Město Mariánské Lázně

Vysvětlení zadávací dokumentace č. 1

Rekonstrukce komunikace Hlavní třída, Mariánské Lázně – I. etapa

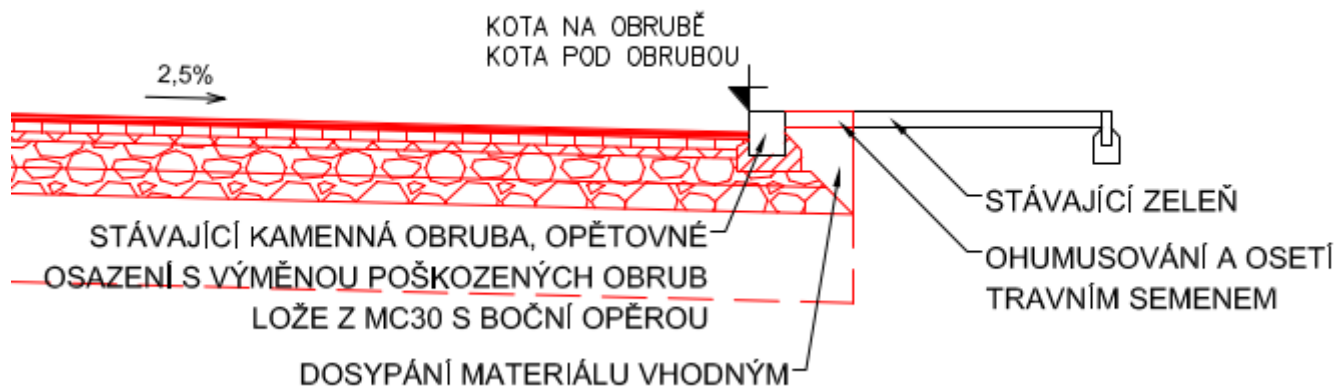
3)
V soupisu prací jsme nenašli položky pro ŠD tl. 150 mm, která má být provedena pod žulovými kostkami na zastávkovém zálivu.
Žádáme zadavatele o doplnění soupisu prací o položky ŠD v místě zastávkových zálivů.

Celkový výměra vrstev ŠD je včetně zastávkového zálivu.
